Avis délibéré de l'Autorité environnementale sur le parking sécurisé pour poids lourds sur l'A36 à Burnhaupt-le-Bas et la mise en compatibilité du plan local d'urbanisme intercommunal (PLUI) de la vallée de la Doller et du Soultzbach (68)

n°Ae : 2026-038

Avis délibéré n° 2026-038 adopté lors de la séance du 9 juillet 2026

Figure 2 : positionnement des PSPL constitutifs du programme – source : dossier

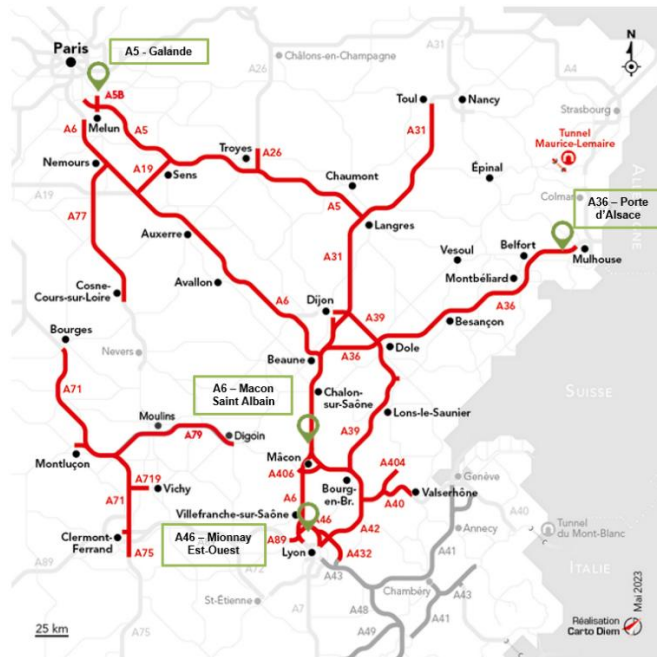
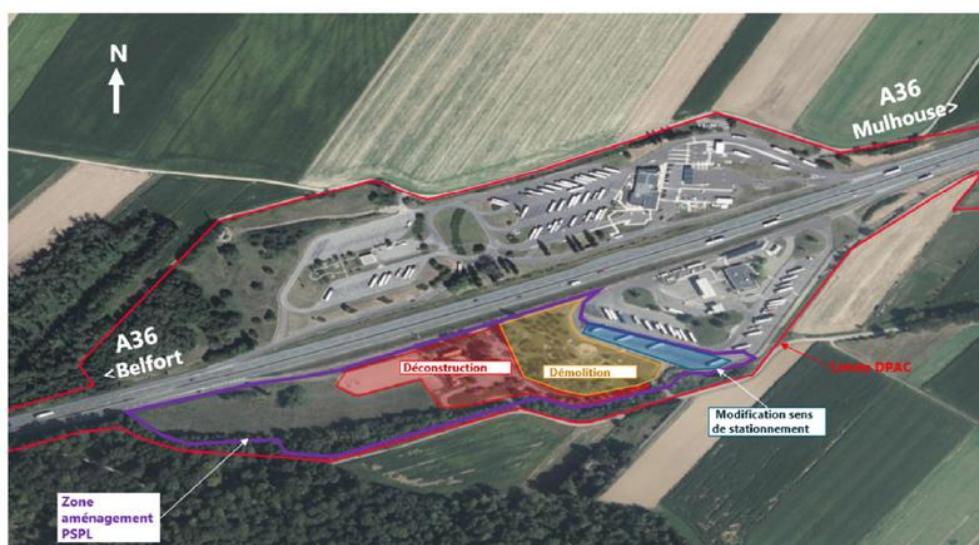
Ces cinq PSPL concourent ensemble à atteindre l'objectif assigné à APRR, approuvé par le [décret 2023-43 du 30 janvier 2023](#), chacun ne pouvant y suffire et se répartissant sur le réseau pour en équiper les différents axes. Il serait utile qu'APRR produise un état d'avancement des travaux pour chacun des cinq PSPL.

Figure 4 : aménagement du site -source : dossier

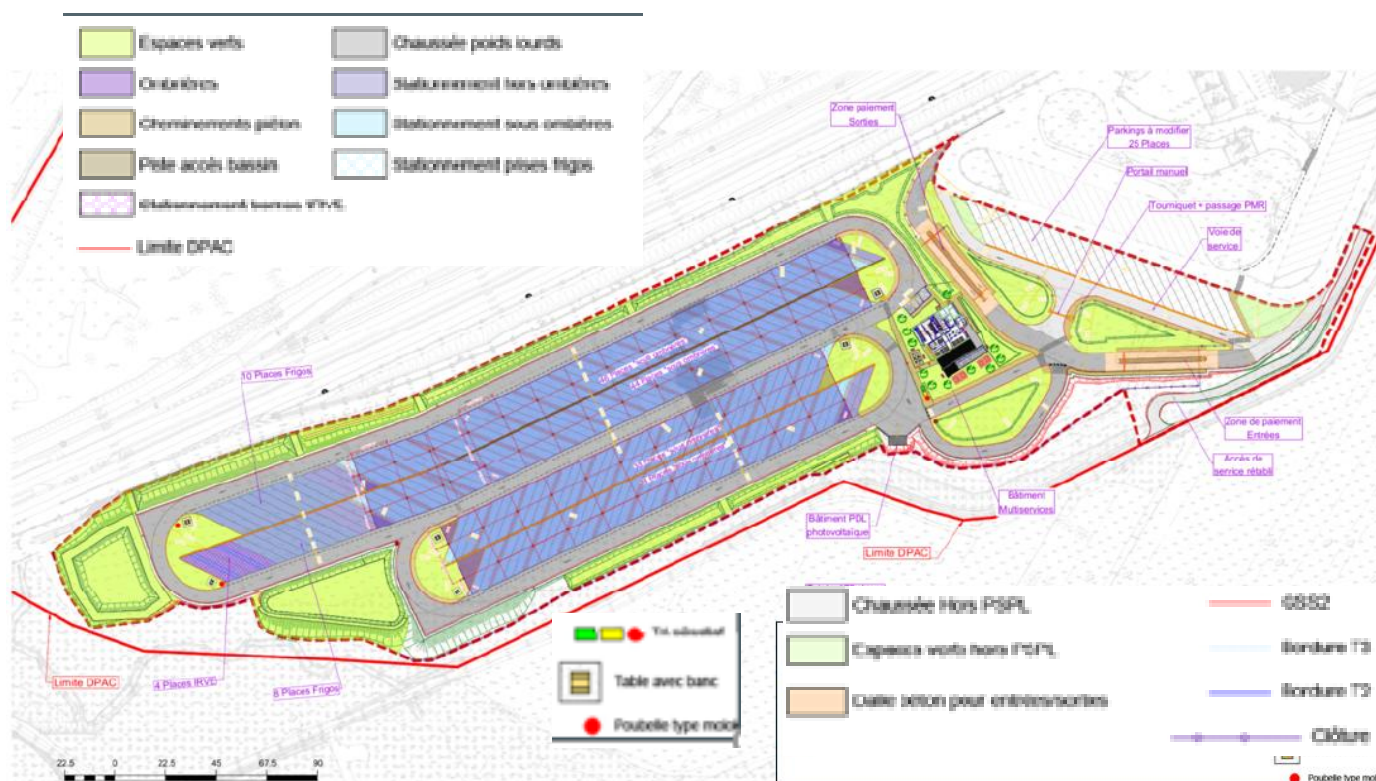
places PL. Il a été choisi d'interdire le stationnement de PL transportant des matières dangereuses dans le PSPL mais la distance minimale entre un PL stationné dans le PSPL et un PL transportant des matières dangereuses en stationnement sur la partie non sécurisée n'est pas précisée et l'analyse des effets domino en cas d'accident sur un PL transportant des matières dangereuses n'est pas effectuée¹⁰.

L'Ae recommande d'estimer la probabilité d'un effet de propagation à la zone du parking sécurisé d'un incident touchant un poids lourd transportant des matières dangereuses hors du parking sécurisé.

Figure 6 : localisation des mesures de compensation – source : présentation aux rapporteurs

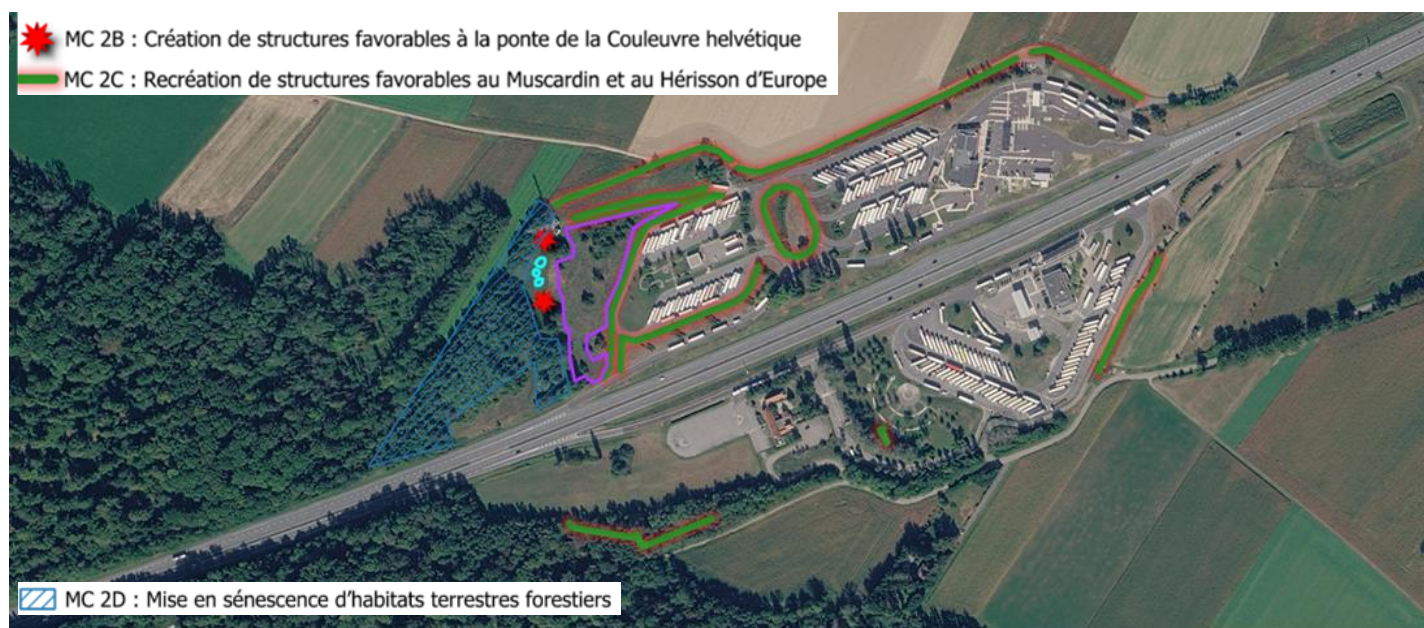
La détermination de sites adaptés à la compensation au titre des zones humides était en cours d'étude au moment de la visite des rapporteurs. Il conviendra d'en apprécier la pertinence avec la [méthode nationale d'évaluation des fonctions des zones humides](#) de l'Office français de la biodiversité, de mettre en œuvre les mesures adéquates et d'en vérifier l'efficacité avant la destruction des espaces concernés, le début des travaux étant envisagé en novembre 2026.

L'Ae recommande de compléter l'inventaire de l'avifaune et de reprendre l'évaluation des incidences et la définition des mesures ERC relatives à la biodiversité sur cette base. Elle recommande également d'apprécier la pertinence des mesures de compensation relatives aux zones humides envisagées avec la [méthode nationale d'évaluation des fonctions des zones humides](#) de l'Office français de la biodiversité, de mettre en œuvre les mesures adéquates avant tous travaux et d'en vérifier l'efficacité avant la destruction des espaces concernés.

Figure 7 : surfaces imperméabilisées et désimperméabilisées par le projet
– source : document transmis aux rapporteuses

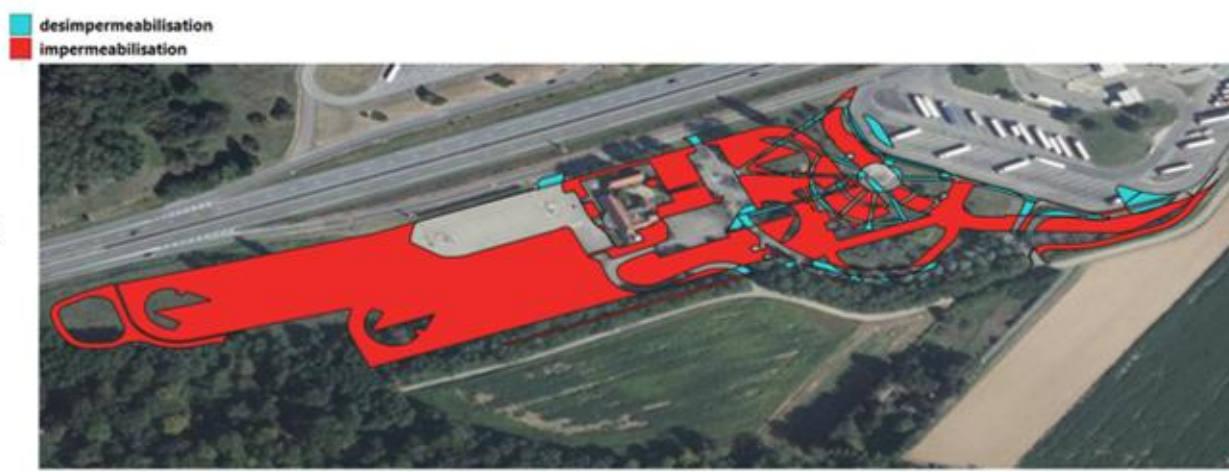
Le dossier n'évalue pas l'artificialisation induite par le projet et le nombre d'arbres détruits. Il indique seulement que 60 arbres et 250 m de haies seront plantés, ce qui ne permet pas d'apprécier l'évolution, ni d'inscrire le projet dans une démarche plus générale, à l'échelle d'APRR, de désimperméabilisation et de renaturation en vue de compenser l'imperméabilisation induite par ses projets.

Un document transmis aux rapporteuses postérieurement à leur visite fait apparaître l'imperméabilisation brute (23 765 m²) induite par le projet, la désimperméabilisation prévue (2 275 m²) et par conséquent l'imperméabilisation nette (21 490 m²). Des éléments ont été apportés ultérieurement également sur les arbres concernés : 130 arbres matures seront détruits sur le site, 60 seront replantés dans le cadre des aménagements paysagers, 190 autres dans le cadre des mesures compensatoires situées dans le domaine public autoroutier (sur l'aire de Porte d'Alsace située de l'autre côté de l'autoroute). Pour sa complète information, il conviendra d'inclure ces éléments dans le dossier de consultation du public.

L'Ae recommande d'exposer les évolutions intervenant du fait du projet sur la surface végétalisée et imperméabilisée, le linéaire de haies et le nombre d'arbres détruits et plantés, de reconsidérer à la hausse les plantations prévues et de compenser l'imperméabilisation nette résultant du projet à l'échelle de l'ensemble des sites APRR.
